Area tecnica Ufficio Sismica

Oggetto: Richiesta parere per interpretazione normativa sismica in Comune in classe sismica 2

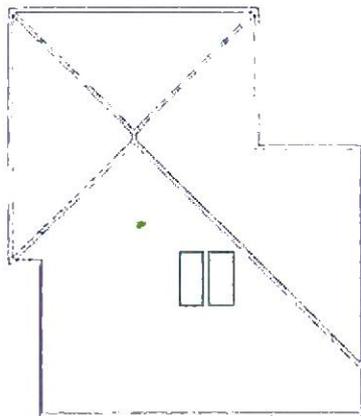
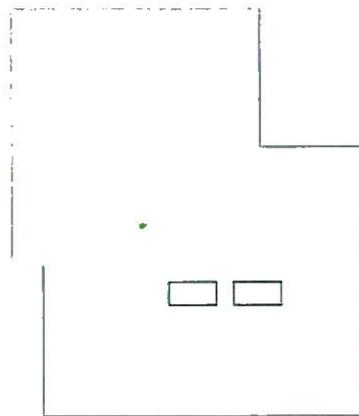
- leggere variazioni nel posizionamento dei pilastri e mancanza a piano terra di un pilastro;
- leggere differenze di altezze dei singoli interpiani INTERRATO E PIANO TERRA inquadrabili all'interno delle varianti non sostanziali secondo la DGR 2272/2016 punto V.3.1;
- **aumento di volume del piano primo ottenuto mediante aumento di altezza e modifica della disposizione delle falde poste a sud come da piante e prospetti ovest "qualitativi" di seguito**

riportati, riferiti al confronto tra progetto architettonico depositato e progetto architettonico realizzato.

Dal momento che la struttura portante realizzata e rilevata risulta più alta di quella riportata negli ultimi elaborati strutturali depositati in Comune (prot. _____ del _____) si richiede:

se al fine di classificare complessivamente le varianti strutturali nella "famiglia" delle varianti sostanziali o non sostanziali secondo la DGR 2272/2016 ed in particolare in riferimento alla verifica del punto V.3.1; come deve essere intesa l' "altezza complessiva dell'intera costruzione" l'altezza totale della struttura portante misurata da sottofondazione a testa colmo (nel nostro caso pari a circa 10m) o l'altezza del fronte massimo valutata a partire dalla quota di stacco dal terreno (escludendo quindi il piano interrato).

1. premesso che dall'esame della documentazione pervenuta si ritiene che non si possa escludere che le modifiche dell'organismo strutturale siano tali da potersi inquadrare nell'ambito delle sopraelevazioni e/o degli ampliamenti, che ai sensi dell'allegato 2 alla DGR 2272/2016 sono da considerare in ogni caso varianti sostanziali, si evidenzia che al punto V.3.1. dell'allegato 2 alla DGR 2272/2016 è specificato che è ricompresa tra le varianti non sostanziali una variazione dell'altezza complessiva dell'intera costruzione non superiore al 5%, **purché la variazione dell'altezza del singolo interpiano non sia superiore al 10% e a 50 cm.**

Per quanto desumibile dalla documentazione si rileva in primo luogo che la variazione d'altezza dell'ultimo interpiano, che nel caso di soffitti inclinati o curvi si ritiene debba essere determinata calcolando la variazione dell'altezza media ponderata secondo quanto indicato nelle definizioni tecniche uniformi allegate alla Delibera della Giunta Regionale n. 922 del 2017¹, sia ben maggiore al 10% di quanto previsto nel progetto originario e a 50 cm.

In secondo luogo, si ritiene che per altezza complessiva dell'intera costruzione debba intendersi l'altezza dell'edificio ovvero l'altezza massima tra quella dei vari fronti come definita nelle definizioni tecniche uniformi allegate alla DGR 922 del 2017.

2. Sulla base di quanto sopradetto si ritiene che:
 - o le opere eseguite in difformità al progetto autorizzato debbano inquadrarsi nell'ambito delle varianti sostanziali di cui all'allegato 2 alla DGR 2272/2016 per cui la realizzazione delle stesse in assenza, a seconda dei casi, della preventiva autorizzazione sismica o del deposito del progetto esecutivo riguardante le strutture, costituisce una violazione della normativa antisismica;
 - o come peraltro indicato nella recente DGR 1814/2020, occorre presentare un'istanza di autorizzazione sismica in sanatoria (si ricorda che nella determina di autorizzazione

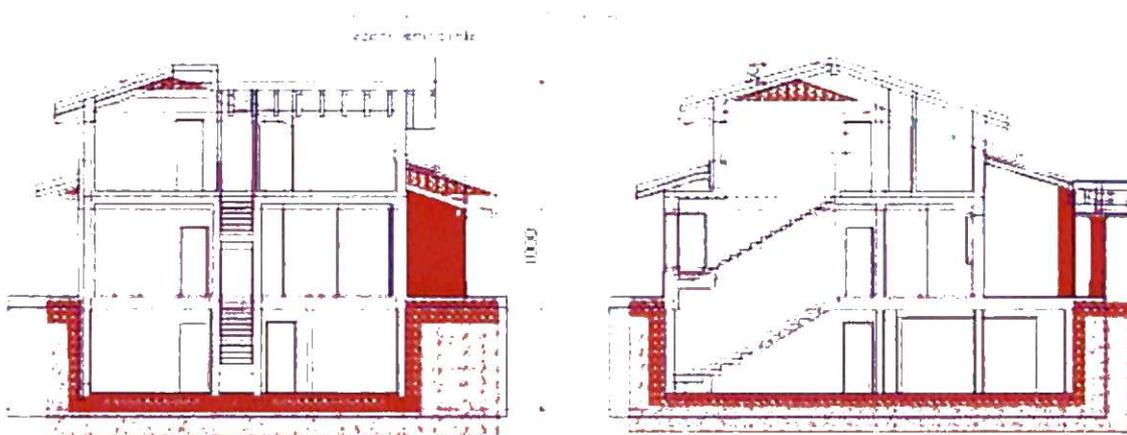
Per meglio comprendere la problematica esposta sono riportate anche delle immagini schematiche relative al confronto tra le 2 sezioni verticali riportate nel progetto strutturale depositato (una per ogni direzione) e le 2 sezioni verticali corrispondenti allo stato rilevato.

Stante quanto indicato nella nota dell' Tale valutazione risulterebbe determinante
per inquadrare la strada da percorrere per chiudere la pratica in oggetto. Trattandosi di una valutazione del
tutto strutturale per l' sarebbe più corretto considerare l'altezza complessiva
dell'intera struttura misurata da sottofondazione a testa colmo (circa 10m nel nostro caso) *per cui seguendo*
tale direzione si avrebbe una variazione limite di altezza complessiva secondo DGR 2272/2016 punto V.3.1
pai a $0.05 \times 1000 = 50\text{cm}$.

In caso contrario, prendendo come riferimento l'altezza del fronte massimo valutata a partire dalla quota di stacco dal terreno, si avrebbe una variazione di altezza tale da ricondurre la modifica rilevata nella famiglia delle varianti strutturali sostanziali.
